近期保定、唐山等地市场反馈室外机噪音导致用户投诉问题增多，主要体现在 112 钣金系列/030 钣金系列等。经品质、技术人员现场分析，查明原因为以下几点。请分部和服务网点维修人员逐项排查，发现噪音类问题时，参照本指引进行维修处理：

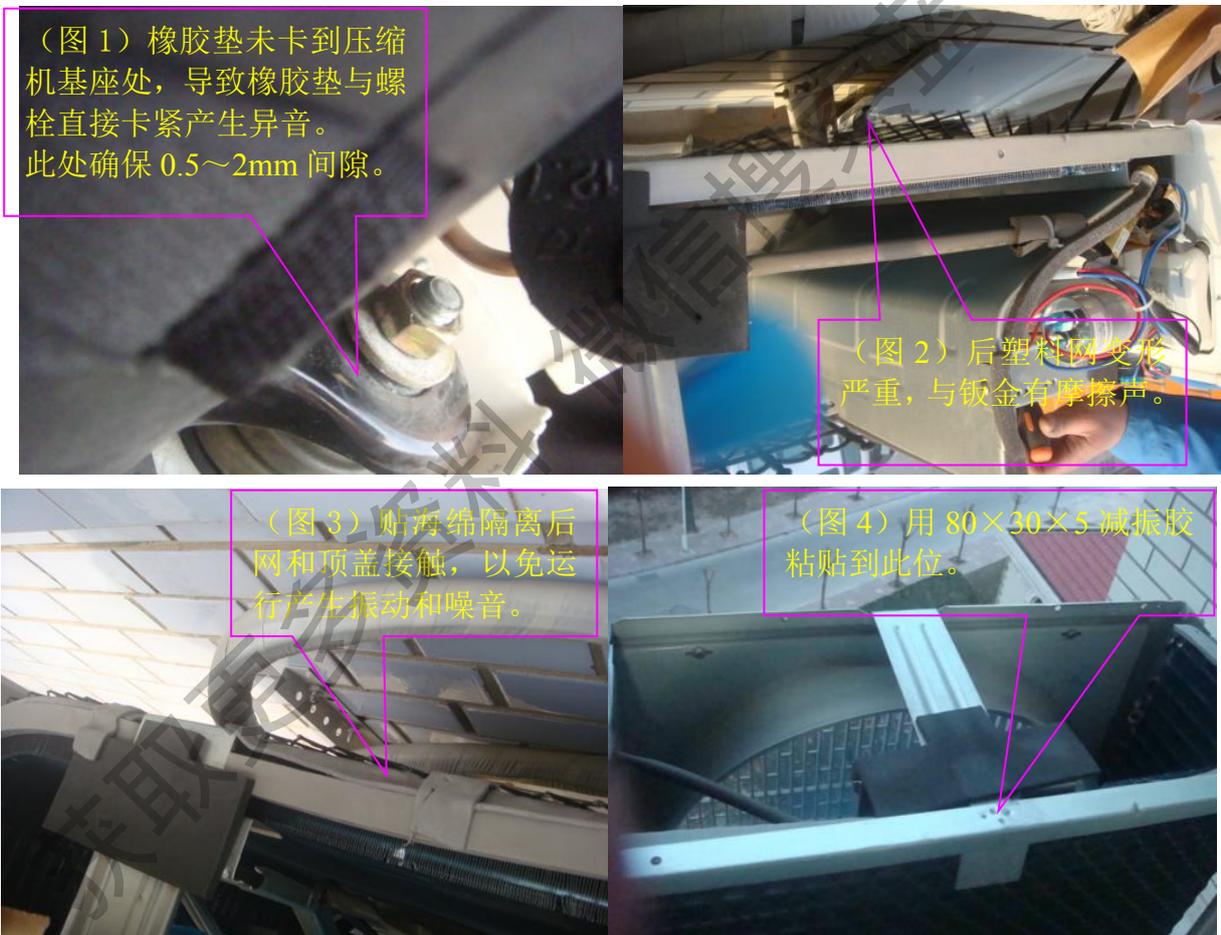
1、压缩机减振橡胶垫未装配到位，胶脚与扩大垫片之间顶死产生噪音（图 1）。解决办法：用洗涤剂润滑减振橡胶垫，用螺丝刀调整使之回弹装配到位。

2、后网碰底盘产生响声（图 2），解决办法：后网取消或使用 PE 棉（编码 202135270201 ）将相碰部位隔离（图 3）。

3、电机支架海绵粘贴不到位，造成顶盖与电机支架摩擦。解决方法：用 80×30×5 减振胶（202700200005 对半剪裁）粘贴图示位置（图 4）。

4、中隔板未卡到位，和冷凝器间隙太大，导致运行时中隔板振动产生噪音（图 5）。解决办法：中隔板底部贴 3mm 厚 PE 海绵（编码 202100200003）后，装配到位。

5、固定配重块的扎带未拉紧，使配重块起不到减振效果（图 6）。解决办法：重新锁紧扎带。

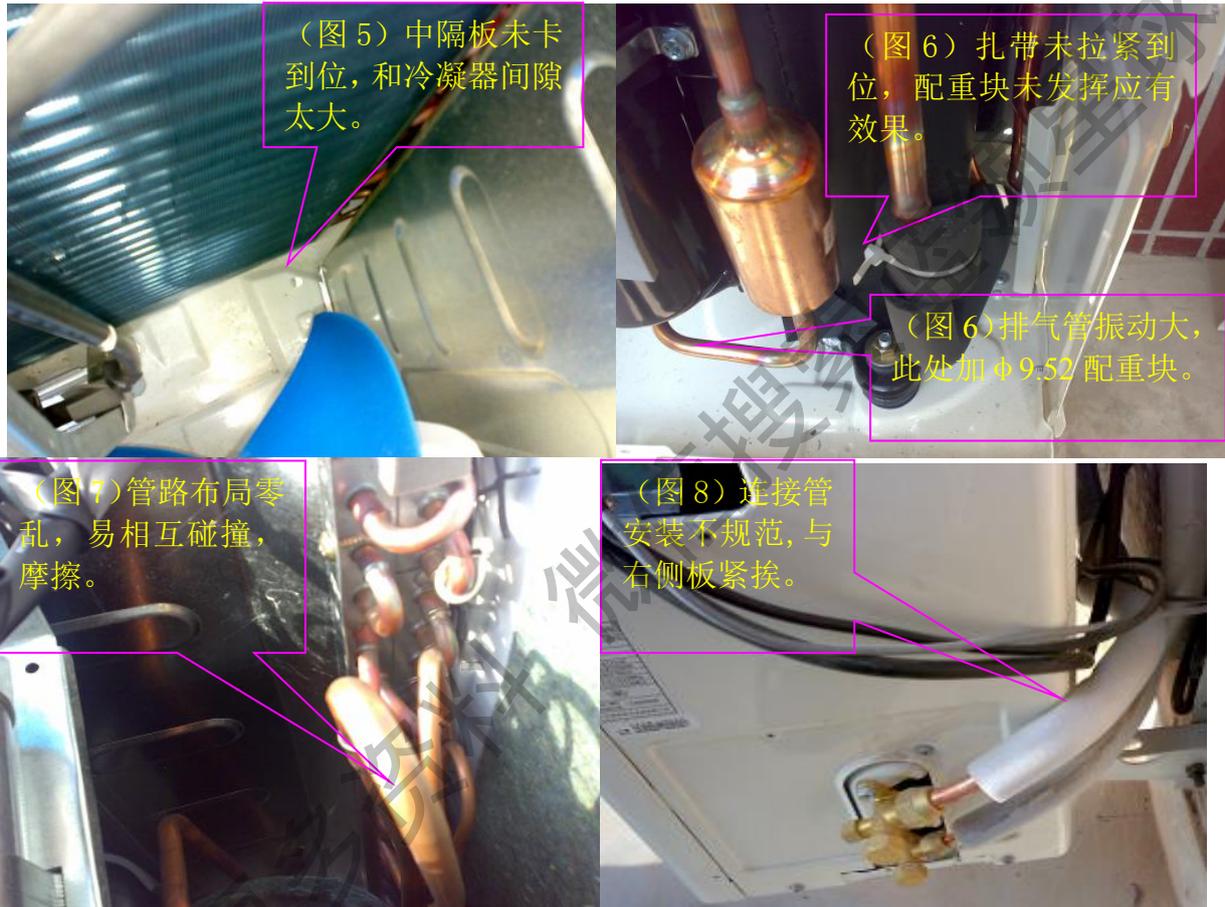
6、管路件布局零乱，碰响产生异音（图 7）。解决办法：整管，确保动管之间 8mm 以上间隙，静管之间 4mm 以上间隙。

7、排气管振动大，振幅明显。解决办法：管路上增加配重块 $\phi 9.52$ ，编码 202700200039，位置如图 6 所示。

8、连接管走管不规范，导致连接管碰右后围板（图 8）。解决办法：调整管路走向，确保不碰。

9、阀安装板变形（图 9）或固定错打螺钉（图 10），导致管路与阀板之间碰响。解决办法：将漏打的侧面两颗螺钉补打达克罗，固定阀板，阀板已经变形的要扳回原形。

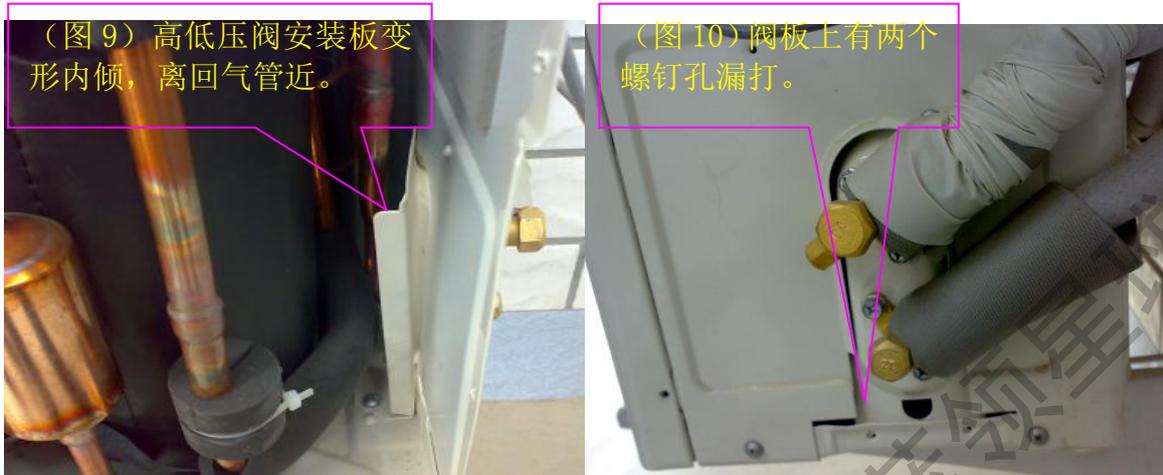
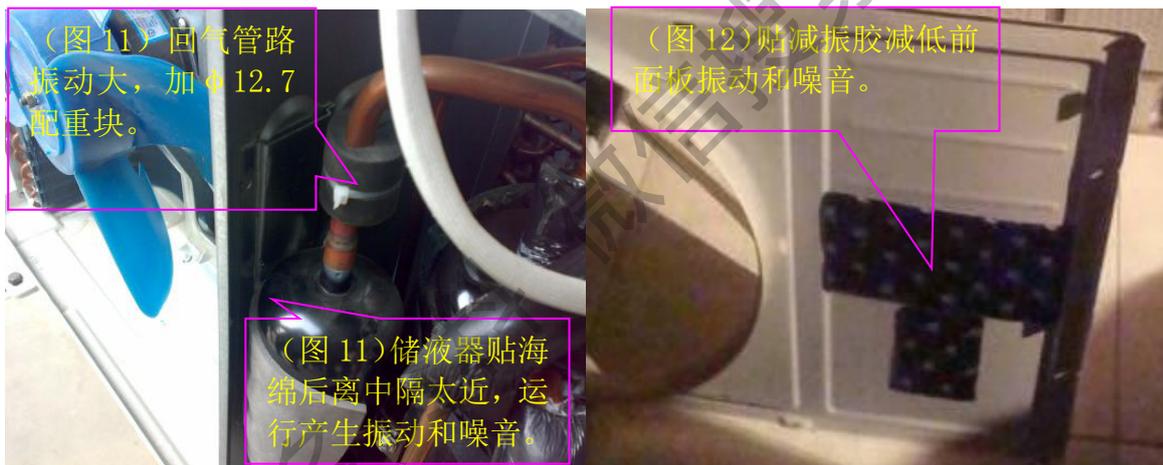
10、储液器贴海绵后离中隔板太近，运行产生振动和噪音（图 11）。解决办法：将储液器海绵与中隔板接触处的那段去掉。

11、前面板与压缩机靠的太近（贴有隔音棉），产生碰响。解决办法：将前面板那里原来粘贴好的隔音棉剥离干净，粘贴 2 块 $220 \times 120 \times 4$ (编码 202700200007) 减振胶，部位如图 12 所示。

12、回气管振动大。解决办法：增加 1 个 $\phi 12.7$ 的配重块，编码 202700200038，如图 11 所示

13、压缩机本体噪音偏大，解决方法（3 个方法中的 1 个或多个，直到整机装好运行后用户接受）：
 ① 拆开顶盖、前面板。将顶盖里面靠压缩机侧贴 3mmPE 海绵。
 ② 将前面板粘贴一块 $220 \times 120 \times 4$ (编码 202700200007) 和一块 $120 \times 80 \times 5$ (编 202700200001) 的减振胶（如图 12 所示）。
 ③ 压缩机包消音棉（32 机包编码为 202145100301 的消音棉）。

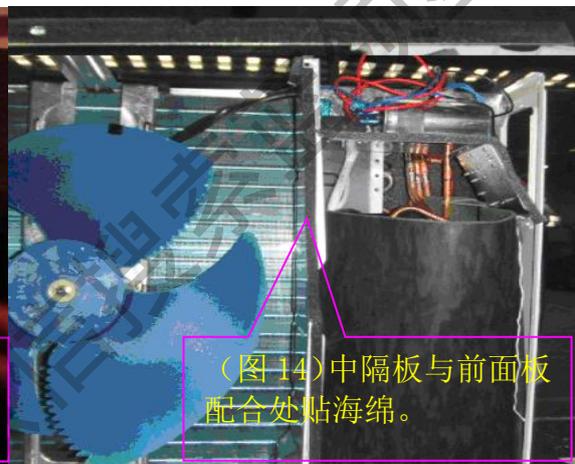
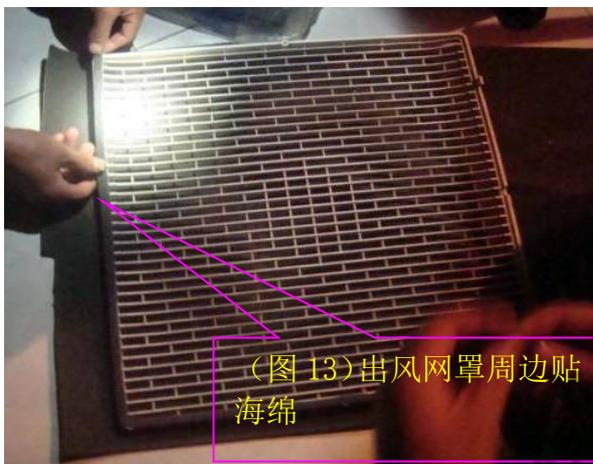
14、出风网罩与前面板间隙大，晃动产生噪音。解决方法：将出风网罩沿周贴 PU（图 13）海绵 5×20×440 多条（编码 202100200333），消除出风网罩和前面板间隙。

16、中隔板与前面板配合处海绵脱落或漏贴（图 14）。解决办法：重新粘贴整个中隔板高度的海绵，规格 6×10×560（编码 202100200341）。
